BOLETIM DE SERVIÇO <i>(Service Bulletin)</i>		SB-004-26	
				NÚMERO (NUMBER)	
DATA EMISSÃO: 13/10/2026 <i>(Date issue)</i>		SUBSTITUTIVO: <i>(Substitution)</i> ☒ Não ☐ Sim <i>(NO) (YES)</i>		REFERENTE AO: N/A <i>(Referring to)</i>	
				DATA: N/A <i>(Date)</i>	
ASSUNTO: INSPEÇÃO E SUBSTITUIÇÃO DOS MANGOTES DA CONEXÃO DO TURBO AO INTERCOOLER <i>(Subject)</i>				Página 1 de 3

Assunto: Inspeção recorrente e substituição dos mangotes da conexão do turbo ao intercooler em aeronaves equipadas com motor SMA.

Modelos Afetados: Aeronaves Flyer RV-10 LSA equipadas com motor SMA.

Figura 1 - Mangotes a serem inspecionados

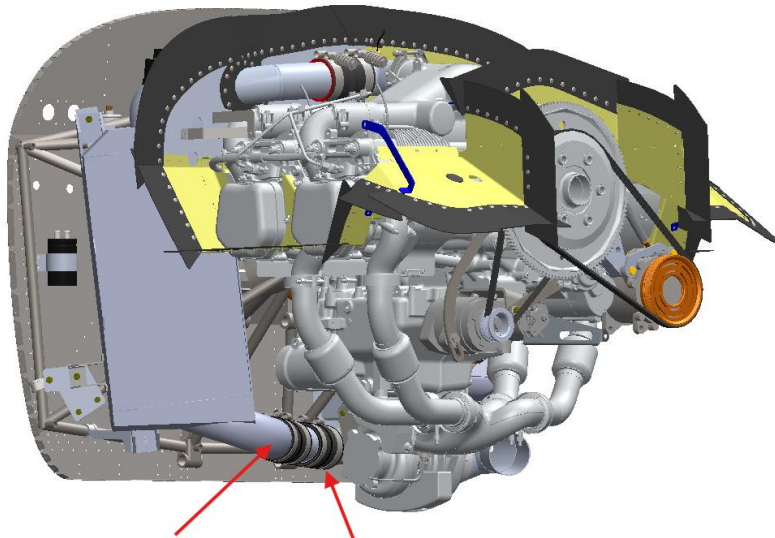
Passo 2: Realizar inspeção visual em toda a extensão acessível dos mangotes, conforme a Figura 01, incluindo suas regiões de conexão e fixação, verificando a presença de trincas, cortes, desgaste, deformações, deterioração ou outros sinais que possam comprometer sua integridade.

Passo 3: Caso seja identificada qualquer trinca ou dano que comprometa a integridade do mangote, o componente deverá ser substituído antes do próximo voo. Na ausência de danos, registrar a inspeção realizada e a respectiva leitura do horímetro do motor. A próxima inspeção deverá ocorrer em intervalo máximo de 100 horas de voo.

Passo 4: Realizar a substituição dos mangotes a cada 100 horas.
